Kohde: OMAKOTITALO

SALAOJIEN TARKEMITTAUS

Mitattiin salaojien alapinnan +korkeudet olemassa olevista tarkastuskaivoista. Liite 1

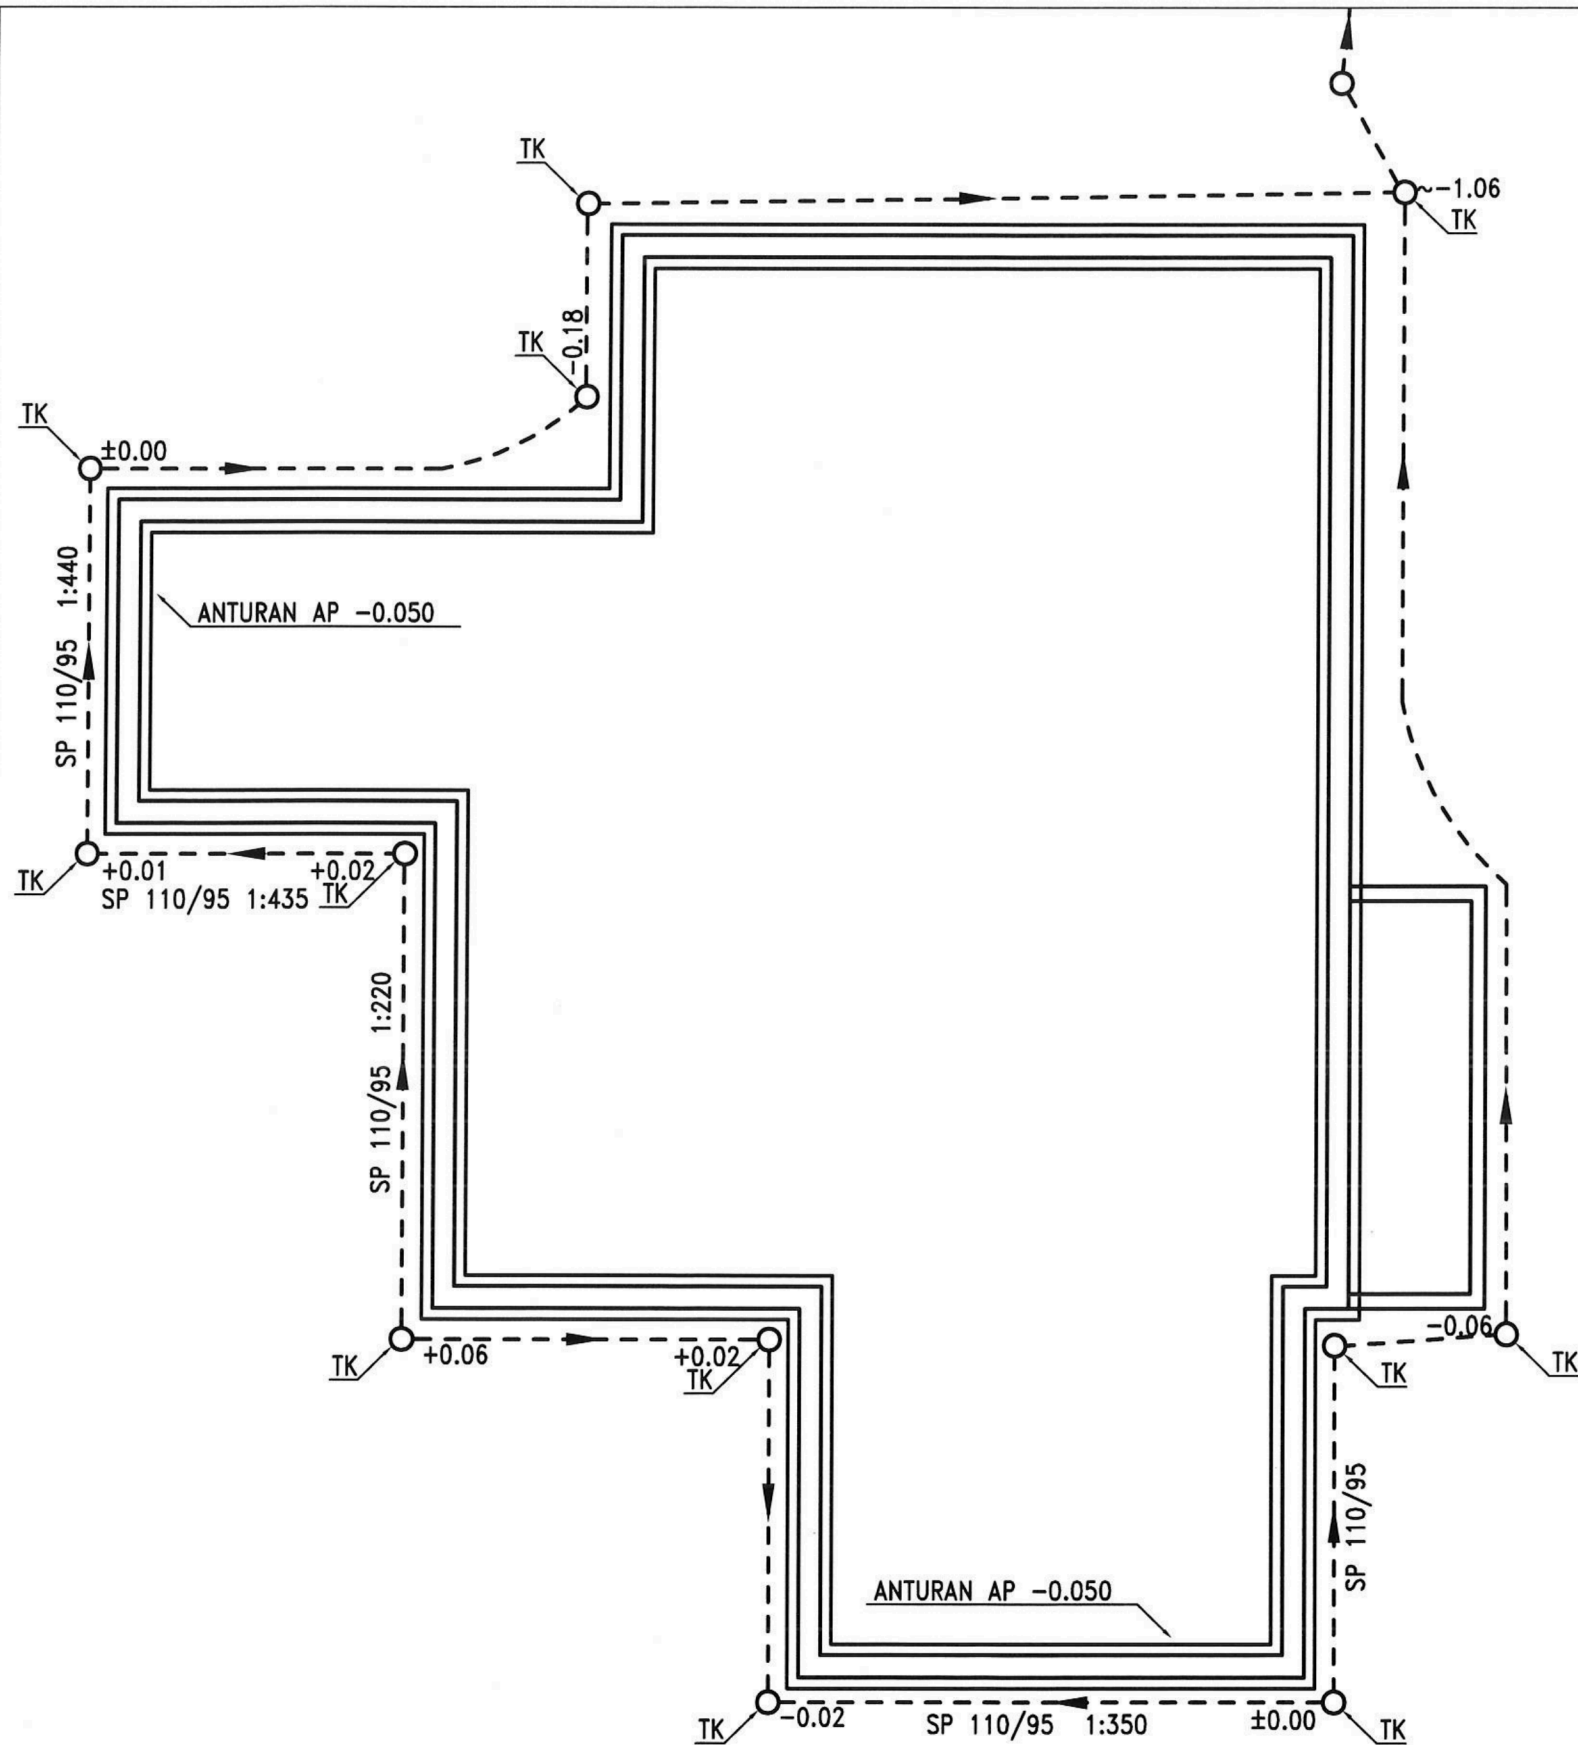
Kohde on 2007 rakennettu omakotitalo.
Sokkelissa tuuletetussa alustilassa runsasta kalkkihärmää. Myös antura ja maa tuuletetussa alustilassa oli märkä.

- Todettiin:
- Salaojat on suurelta osin anturan alapintaa ylempänä (noin 50 mm).
 - Kallistus salaojissa ainakin takaseinällä on väärään suuntaan ja liian loiva.
 - Todettiin myös, että sokkelin patolevy ei tule anturan päälle, jolloin sokkeliin osuva vesi jää makaamaan anturan päälle.

Salaojien pitäisi olla vähintään noin 50 mm:ä anturan alapinnan alapuolella.

Minimikaltevuus salaojissa on 1:200.

Salaojissa pitäisi olla myös ennen kaupungin hulevesikaivoon johtamista kokoajakaivo, jota ei löytynyt.

Sokkelin ulkopinnassa oleva vesieristys eli ns. patolevy pitää ulottaa myös anturan päälle.
